参照项目	数量	标题/名称、设计、材料和标注等			序号/参照 SM04326	
设计 HENRY	校对 CHECKED_BY	审批 - 日期 APPROVED_BY_DATE	文件名 FILENAME	日期 DATE	比例 SCALE	
SMARTMANU, INC.			LINEBOSS			
			DRAWING_NUMBER	Rev-2 EDITION	图纸 SHEET

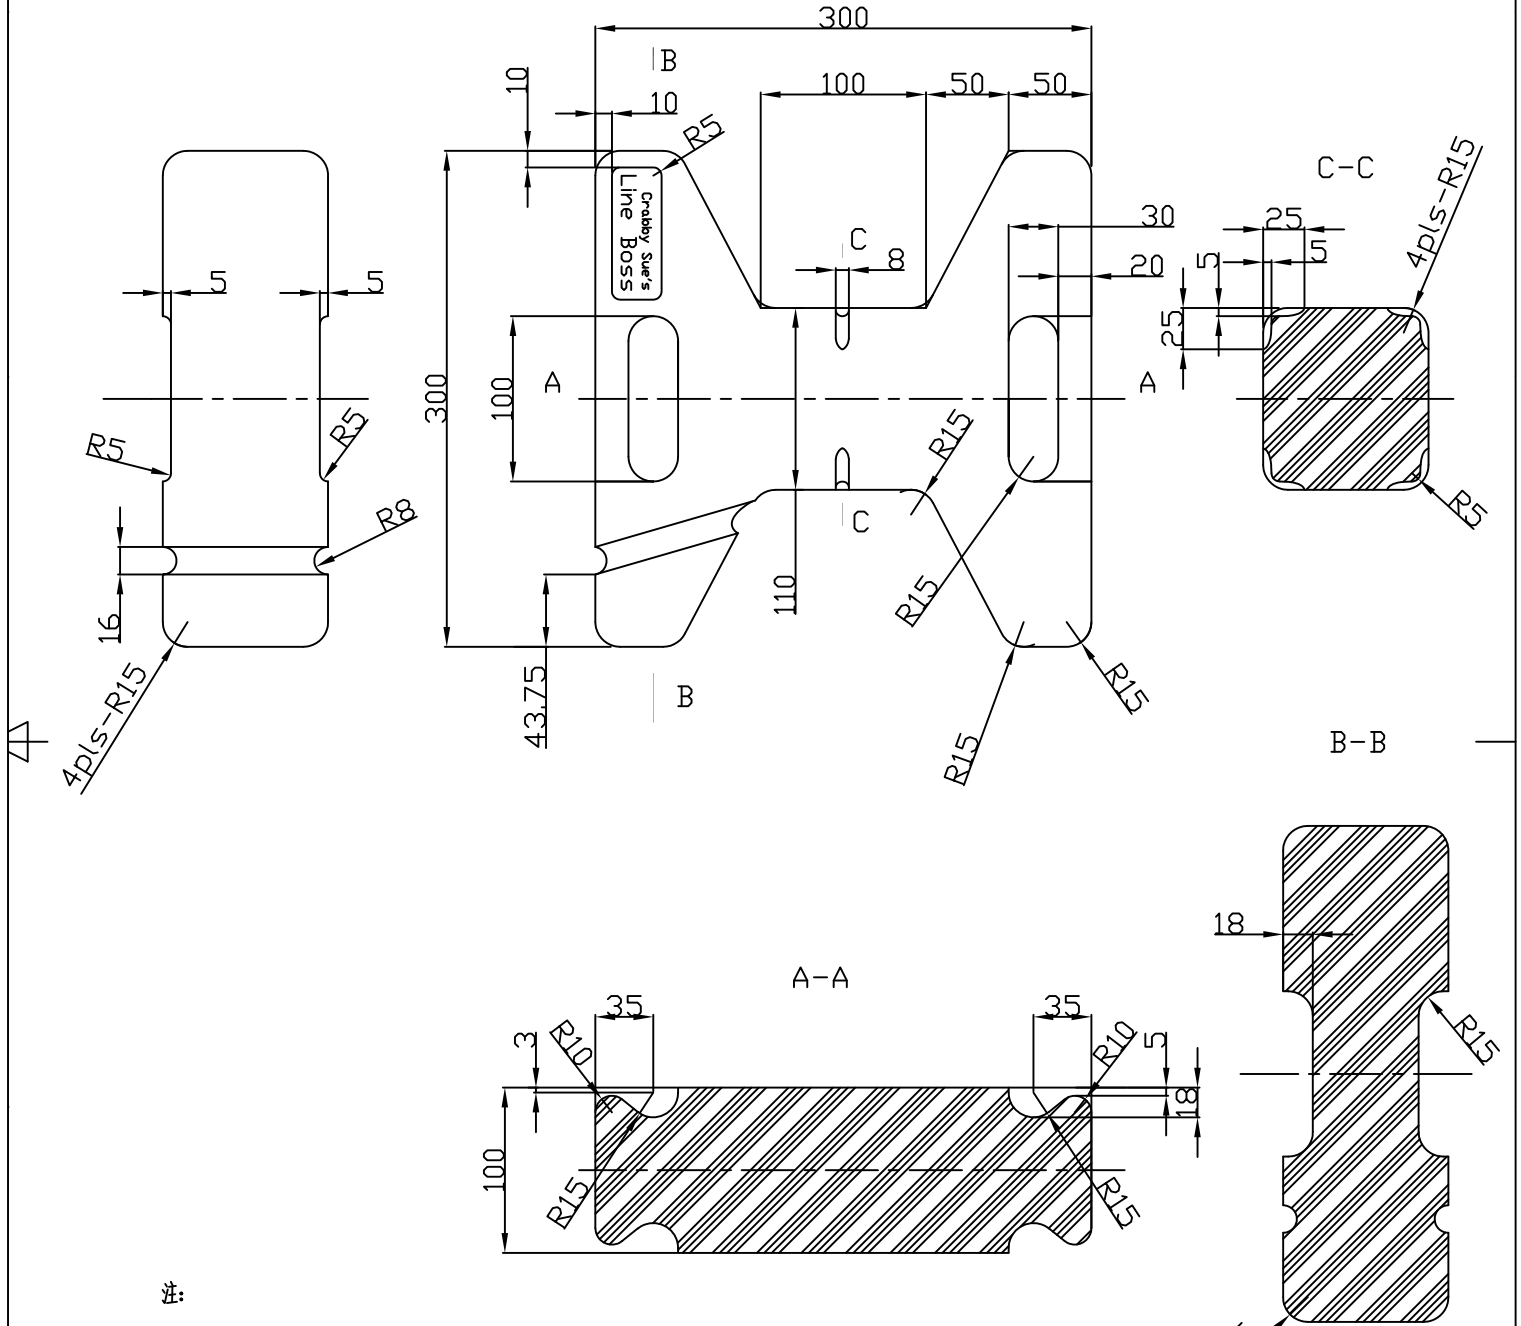
Rev-1	Increased the handle cavity depth by 3mm changed TM words to be Crabby Sue's	Feb.10,2012	Henry	Kieth
Rev-2	Increased all out corners and edges to be R15mm from 10mm	Feb.11,2012	Henry
